Projekt: **Neubau SDC SpaceNet Datacenter Kirchheim-Heimstetten**

Ihr Zeichen: 4.1-0044/18/N Kirchheim b. München

zu oben genanntem Bauantrag haben wir die im Anschreiben an die Gemeinde Kirchheim aufgelisteten Unterlagen als Tektur eingereicht. Änderungen wurden mit dem Brandschutz – Sachverständigen abgestimmt, das aktualisierte Brandschutzkonzept samt Plananlagen liegt in den nächsten Tagen vor und wird Ihnen nachgereicht. Es ist abgestimmt mit dem Brand-Prüf-SV und wird diesem zur Bescheinigung Brand II vorgelegt. Der Abschlussbericht des Prüfstatikers liegt Ihnen bereits vor.

LEISTUNGSMODULE - SCHNITT

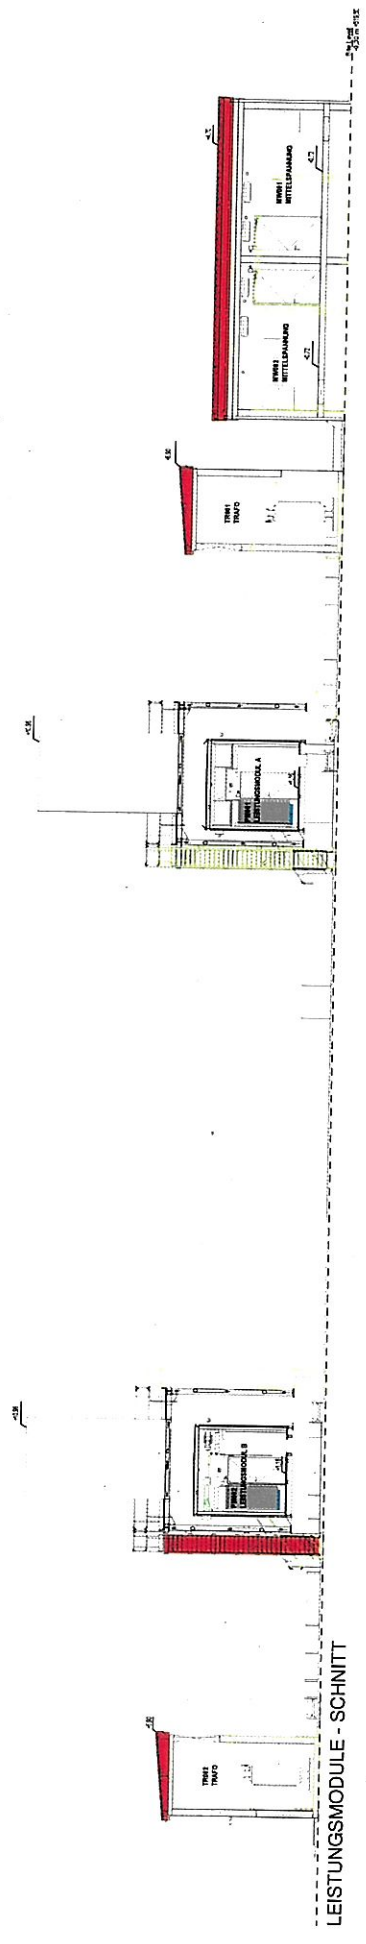
geändert die Höhenentwicklung der Generatoren und Trafos hat sich etwas vergrößert. Eingetragen wurden zusätzlich Fundamente für Leistungsmodule und ein 3. Trafo.

LEISTUNGSMODULE - ANSICHT

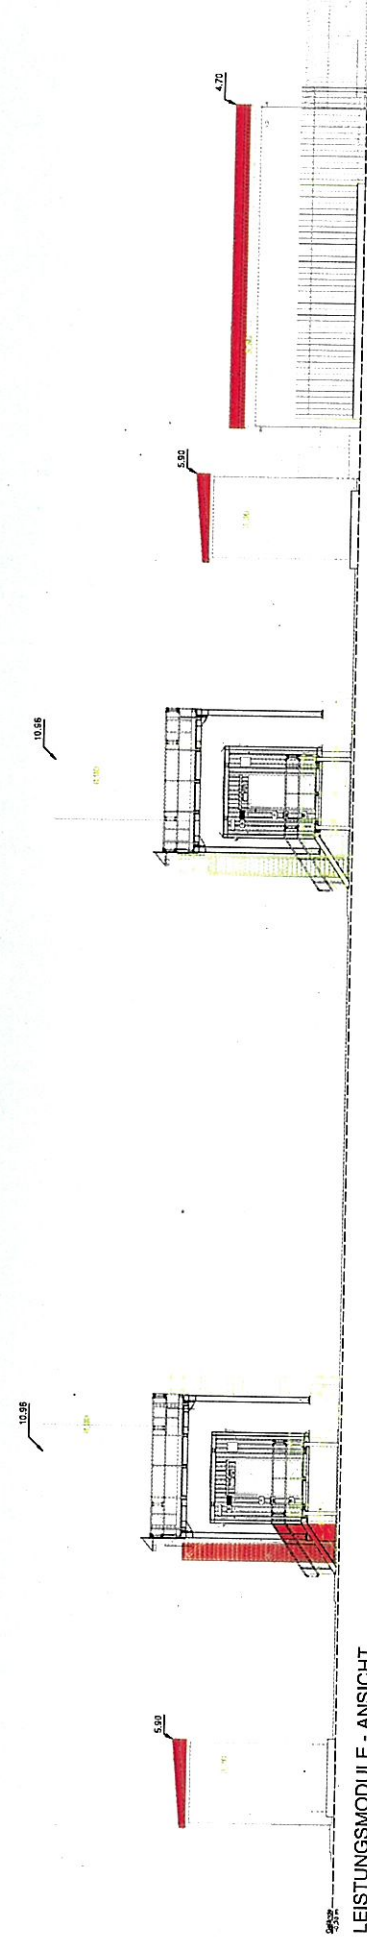
Im Außenbereich haben sich Änderungen bzgl. der Lage und Maße der technischen Nebengebäude ergeben. Insbesondere betrifft das das Gebäude für die Mittelspannung, deren Zugangstüren auch neuplatziert wurden. Hierfür gibt es einen zusätzlichen Plan. Die Zugänge zu den im oberen Bereich der Leistungsmodule befindlichen Notstromgeneratoren wurden teilweise

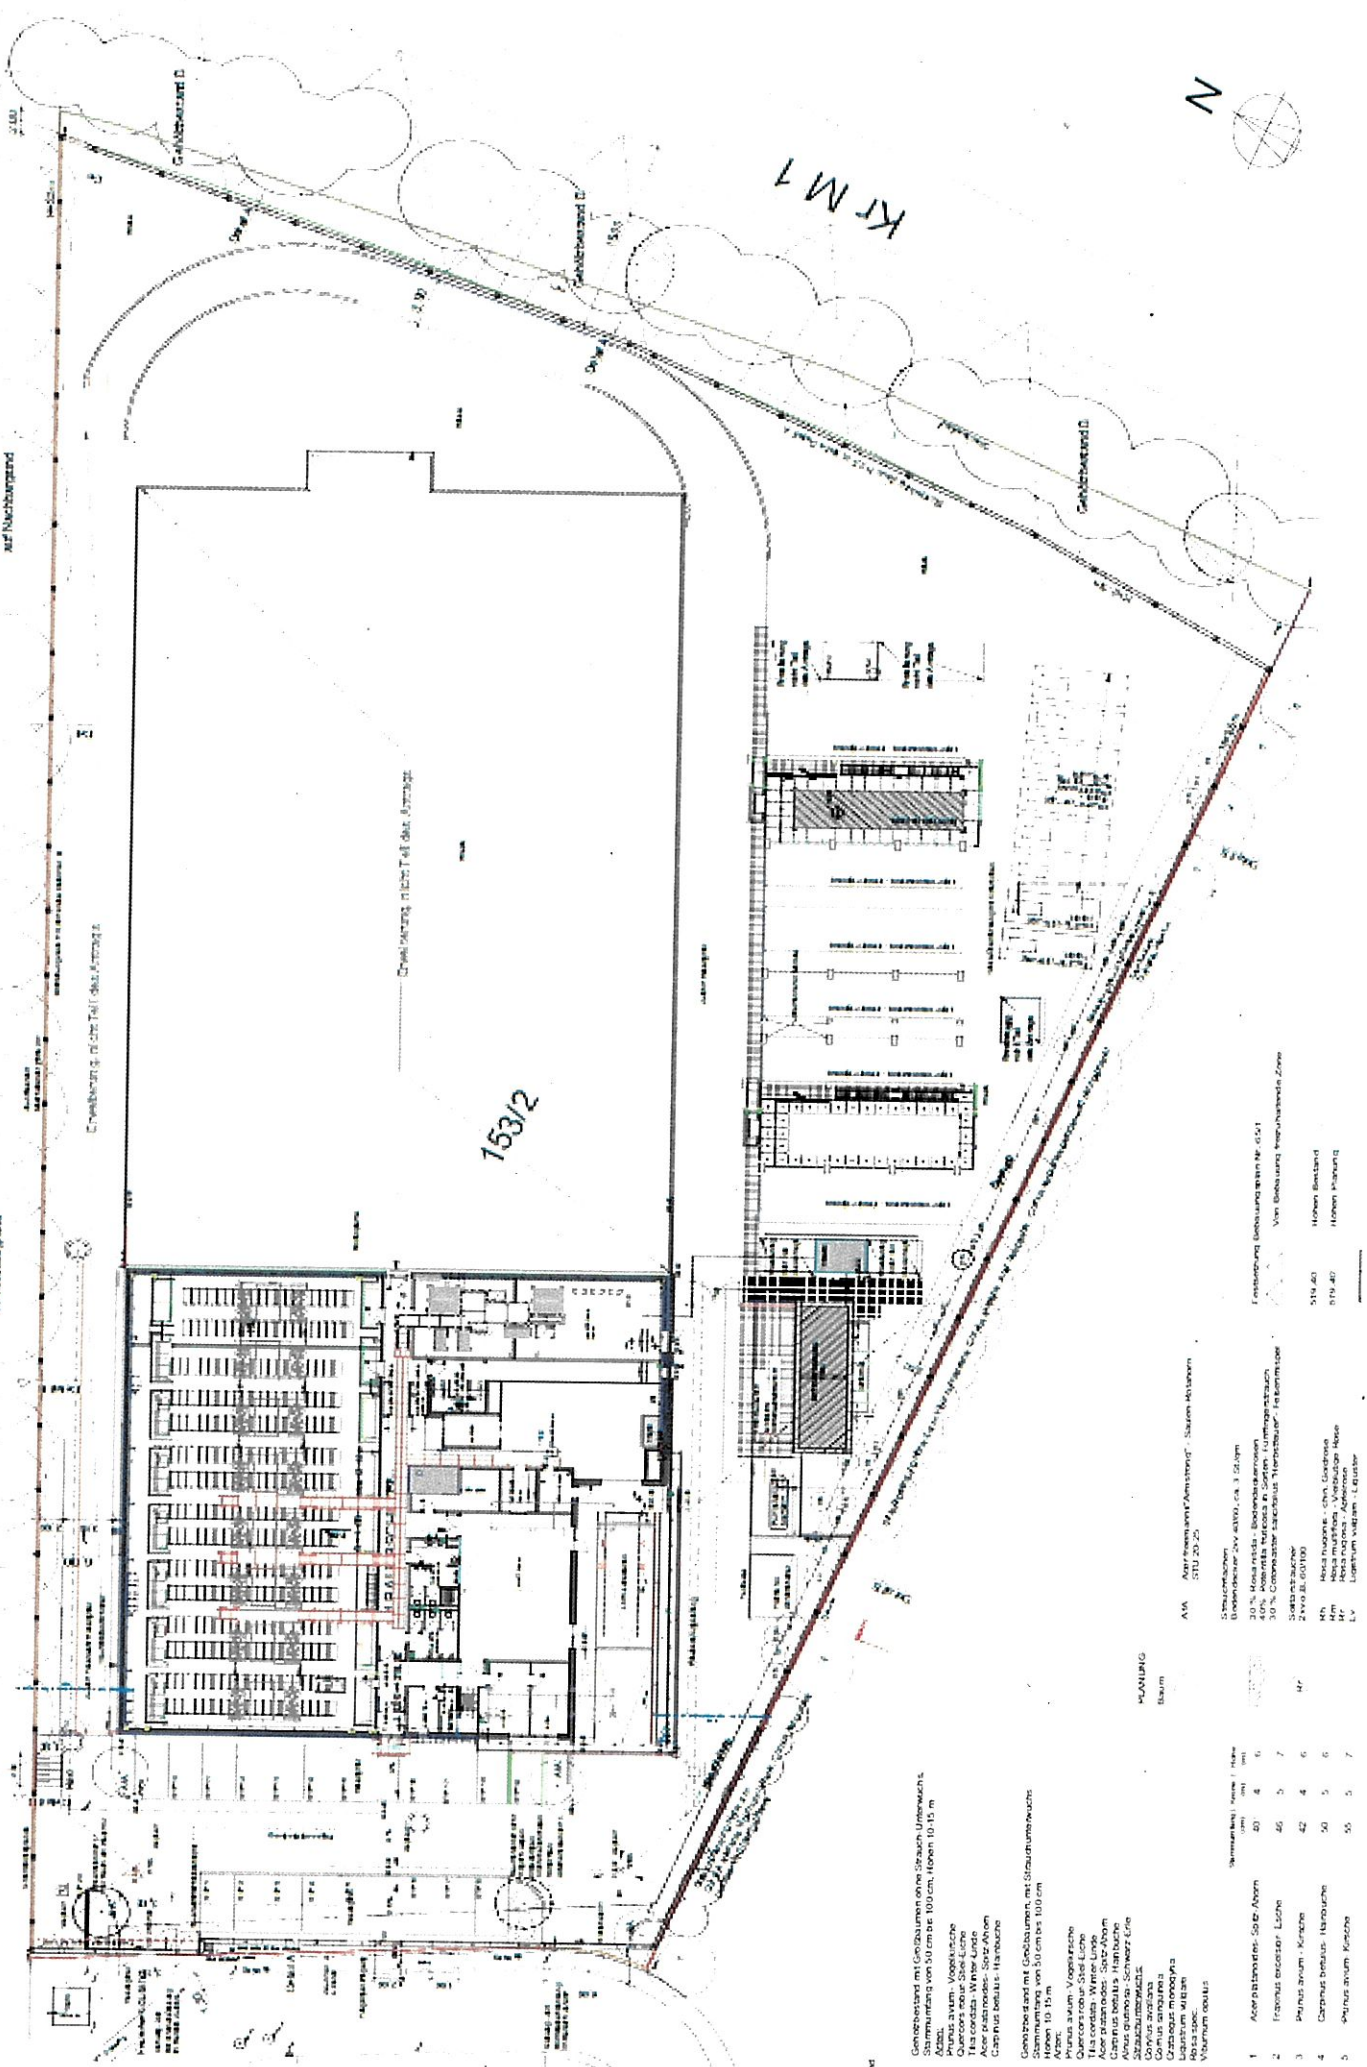
Im Freianlagengestaltungsplan wurde ein Baum neu platziert, welcher wegen eines technischen Schachts (Schmutzwasserpumpen) nicht wie vorgesehen platziert werden kann.
